DOSSIER DE DEMANDE D'AUTORISATION ENVIRONNEMENTALE

CONSTRUCTION D'UN ÉTABLISSEMENT PÉNITENTIAIRE COMMUNE DE VANNES - DÉPARTEMENT DU MORBIHAN

Projet	ÉTABLISSEMENT PÉNITENTIAIRE – Site de Vannes		
Maître d'Ouvrage	APIJ		
Document	Dossier d'enquête publique Pièce J : Avis de l'Autorité environnementale et mémoire en réponse		
Version	Version 3	Date	13/06/2025

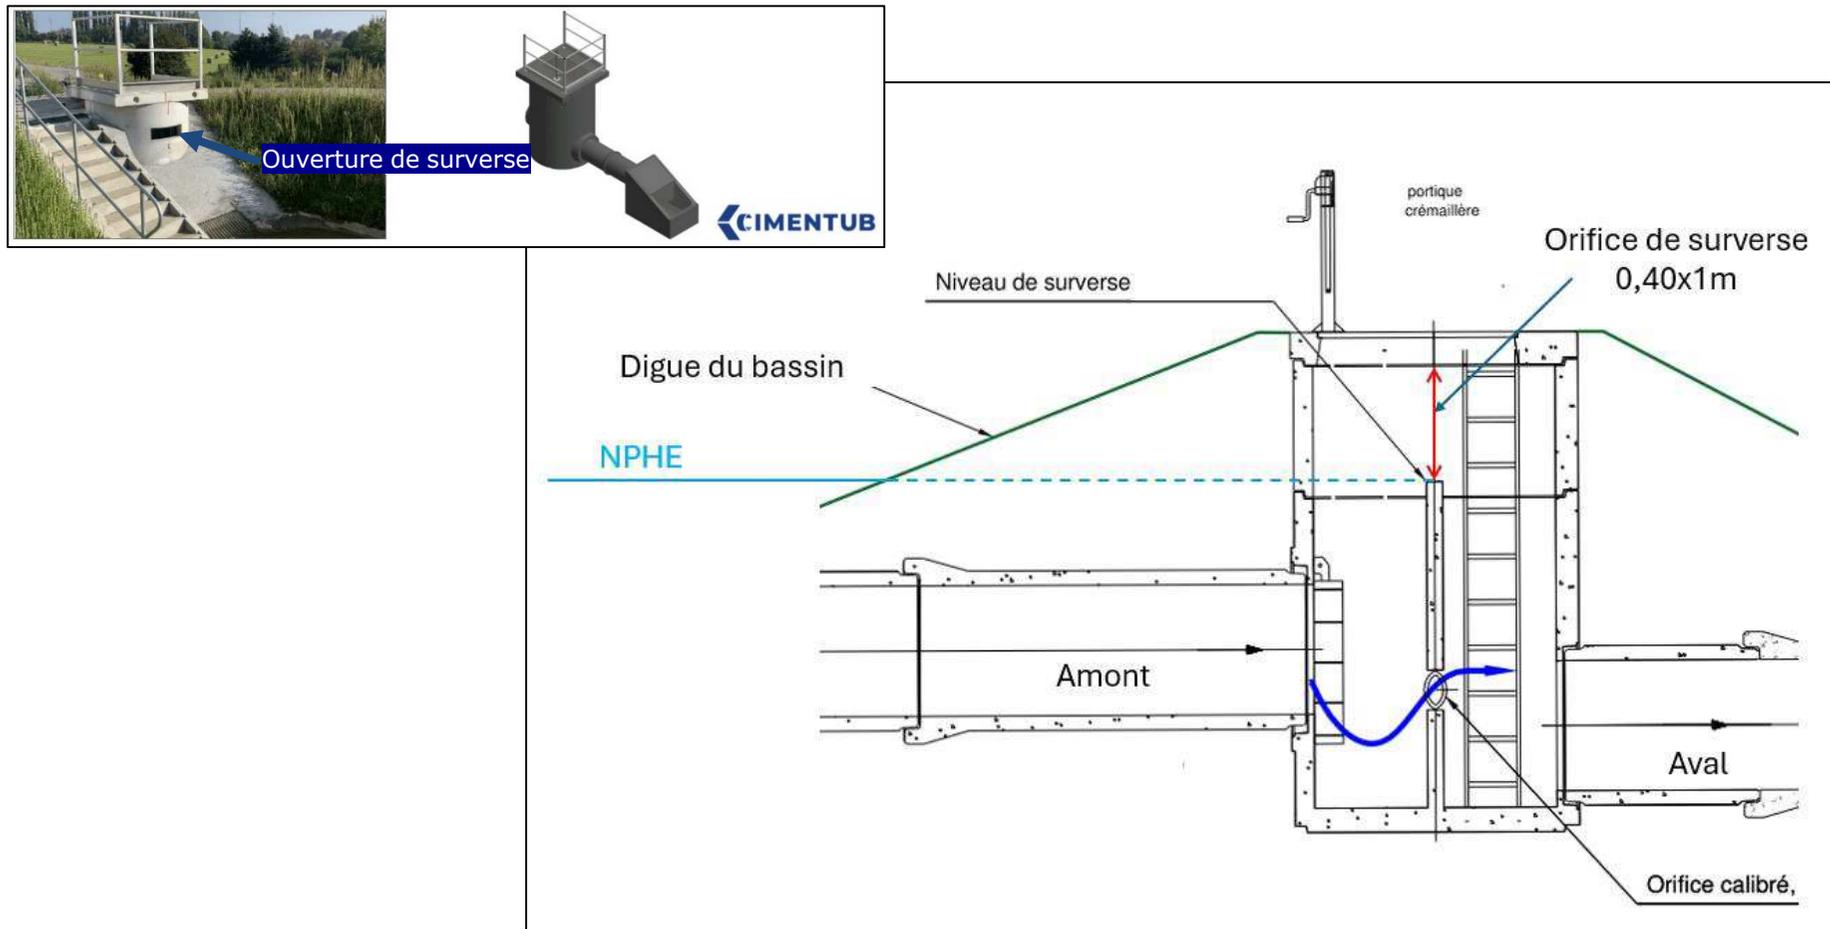
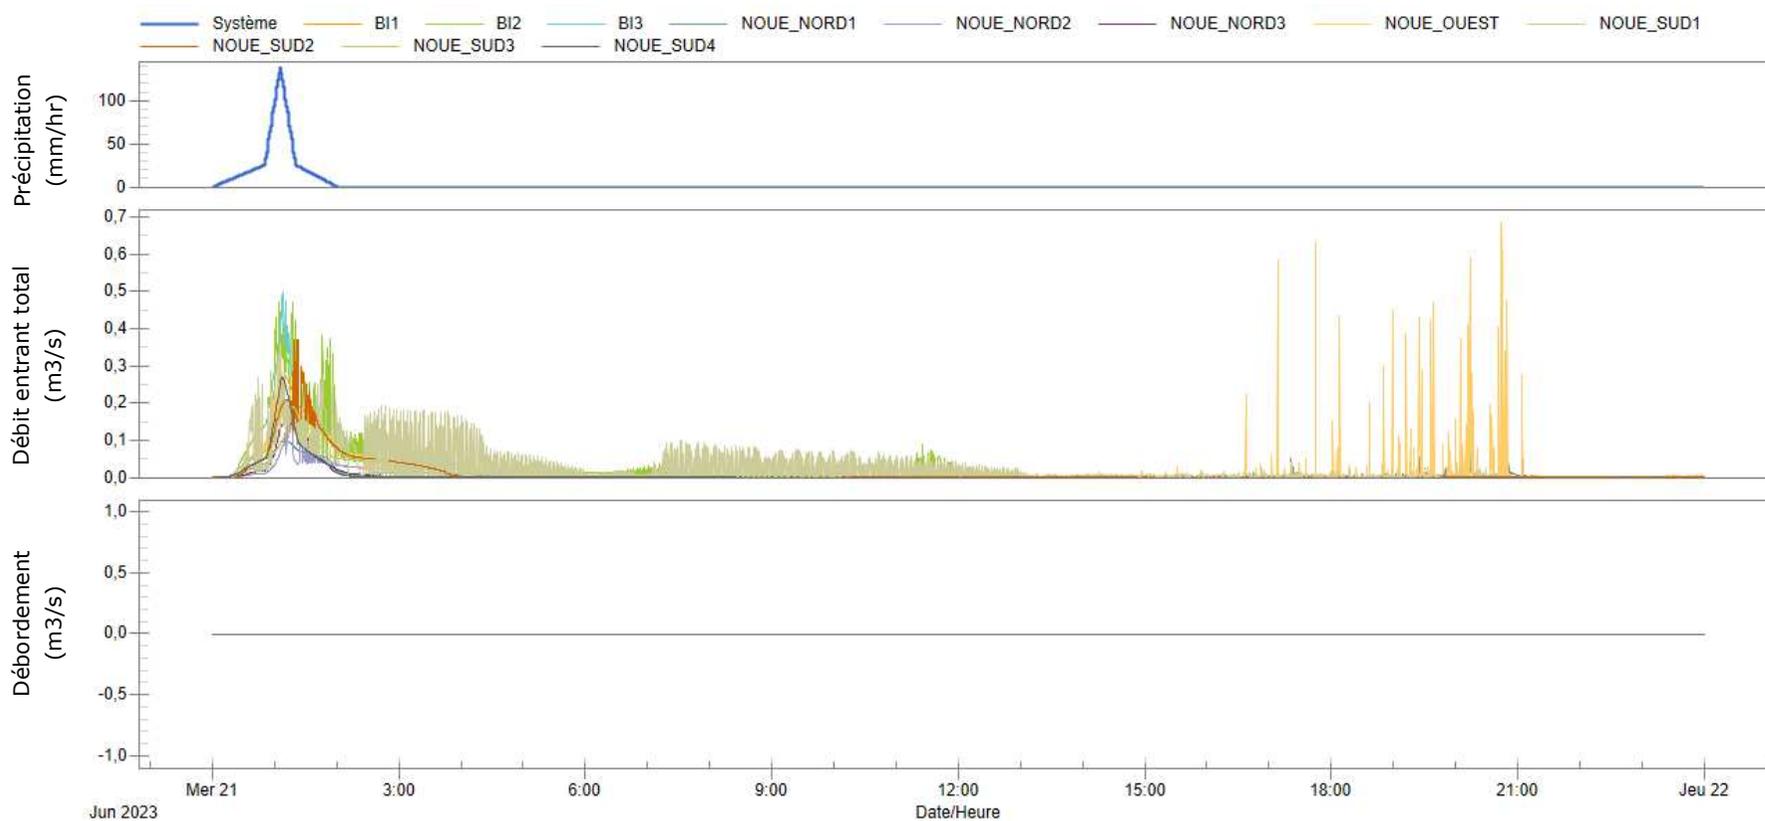
L'autorité environnementale recommande de proposer des mesures visant à réduire la vulnérabilité du projet aux risques de pluies exceptionnelles, de fortes chaleurs ou de vents violents.

Concernant le risque face aux pluies violentes et la prise en compte des eaux de ruissellement, nous complétons la partie 8.12 de la notice de gestion des eaux pluviales jointe dans le dossier des Annexes (Pièce K).

Pour intégrer la pluie exceptionnelle définie par le GEMAPI, d'occurrence supérieure à la centennale, deux dispositifs de sécurité ont été intégrés afin de garantir la continuité de l'évacuation des eaux pluviales et limiter la vulnérabilité des fonctions en enceinte en cas de pluie supérieure à la décennale, d'inondation ou de remontée de nappe le cas échéant :

- les ouvrages d'interconnexion des noues seront dotés d'une surverse de sécurité fonctionnant pour T>10 ans (cf. schéma suivant) :

- enfin les ouvrages extérieurs de type Bassins d'infiltration (BI) seront munis d'une surverse de sécurité dimensionnée pour la pluie exceptionnelle du GEMAPI vers le milieu naturel (Liziec, zone Humide en aval) sans limitation de débit de rejet. La limitation de débit ainsi que les surverses de sécurité pour des pluies supérieures à T=10 ans des bassins seront assurées par des ouvrages de régulation avec tête siphonoïde de type CIMENTUB ou équivalent :

Une vérification du non-débordement des ouvrages de rétention et d'infiltration principaux sera faite en phase PRO.

Aucun débordement des ouvrages concernés ne sera observé, les surverses remplissant leur fonction.

Selon les résultats de cette étude, toutes les surverses remplissent leur fonction en écoulement libre sans mise en charge et sont donc correctement dimensionnées.

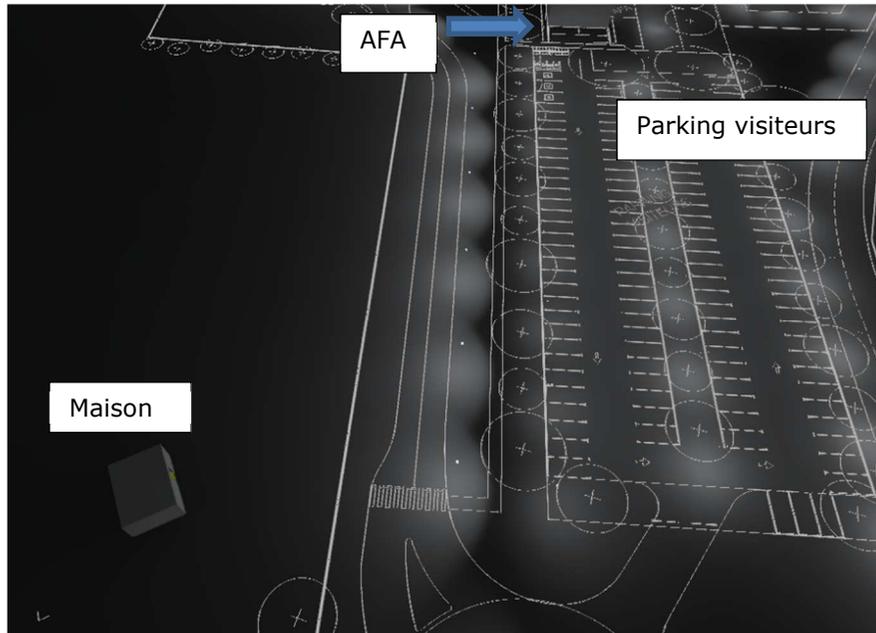
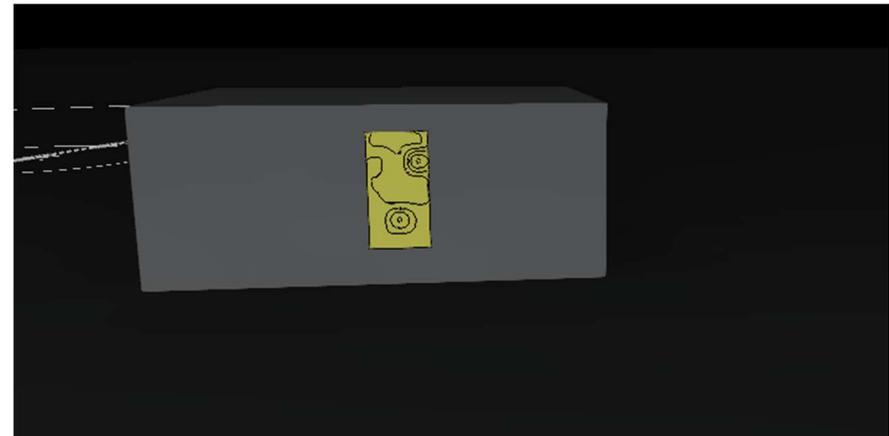
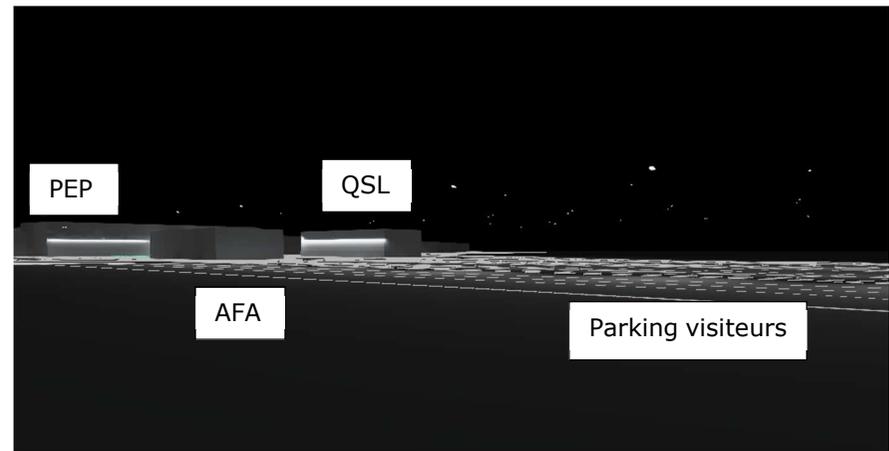
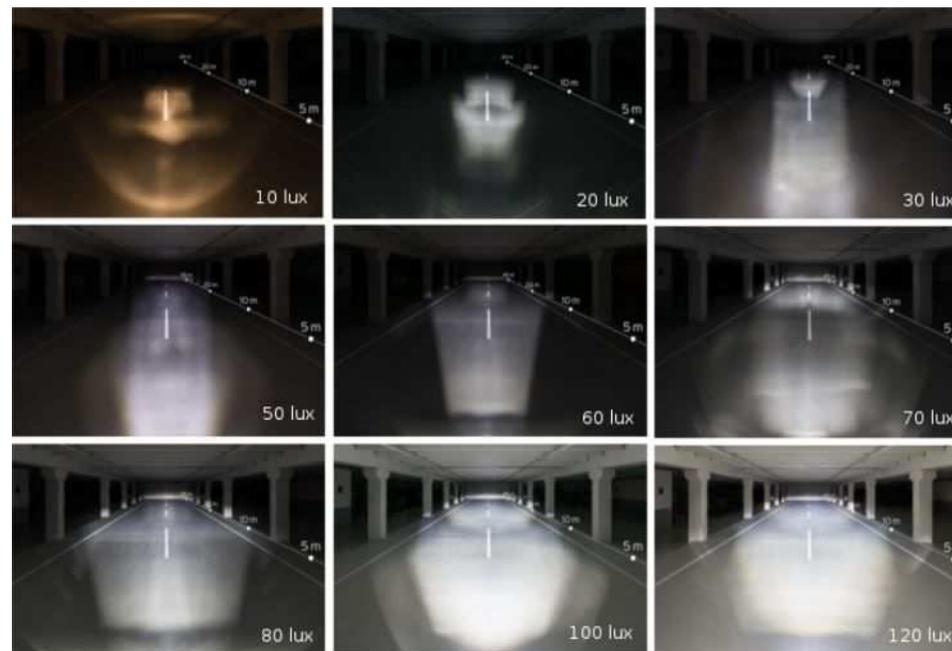
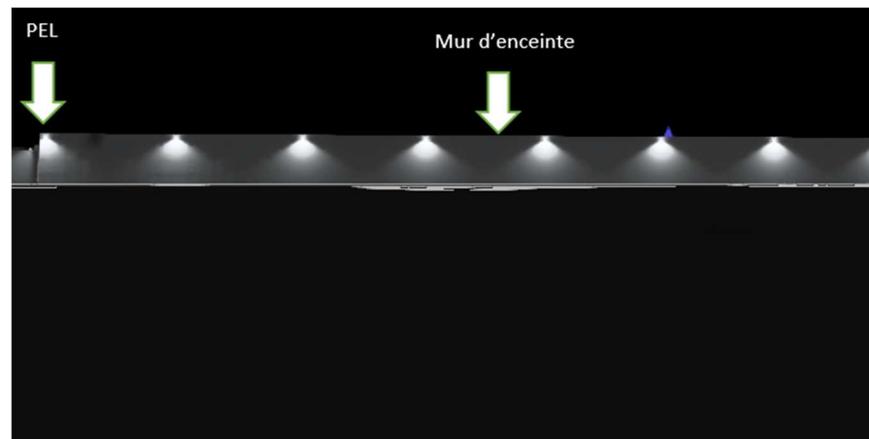
L'autorité environnementale recommande de préciser les sous-mesures que le porteur de projet s'engage à mettre en œuvre pour limiter la pollution lumineuse générée par son projet.

Une étude spécifique a été menée pour étudier l'impact de l'éclairage du centre pénitentiaire sur l'habitation la plus proche. Elle a été réalisée via un calcul à « hauteur d'homme » au niveau des yeux ($h = 1,6$ m) sur une zone de 2 m^2 placée sur la maison qui se trouve à 25 m à l'ouest du parking visiteurs, afin de voir la lumière susceptible d'être perçue par le riverain.

Le calcul réalisé (logiciel DIALUX) est représenté ci-après :

Le niveau d'éclairage maximal est de 10 lux et le niveau moyen de 9,1 lux, soit un niveau d'éclairage très faible.

En conclusion, en fonctionnement courant, le niveau d'éclairage issu du centre pénitentiaire au niveau de la maison reste très faible (10 lux au maximum). Il convient également de souligner que la maison est entourée d'arbres, non représentés dans l'étude réalisée, qui constitueront un obstacle à la lumière émise par les luminaires.

Le même exercice a été réalisé pour le mur d'enceinte, avec deux vues « hauteur d'homme » (h = 1,6 m) avec un calcul d'une zone d'éclairage de 2 m² en vertical placée à 100 m du mur d'enceinte.

En fonctionnement courant, le niveau d'éclairage à 100 m du mur d'enceinte est très faible (1,56 lux au maximum), ce qui est également le cas en mode urgence (occasionnel), avec un niveau d'éclairage maximal de 4,24 lux.
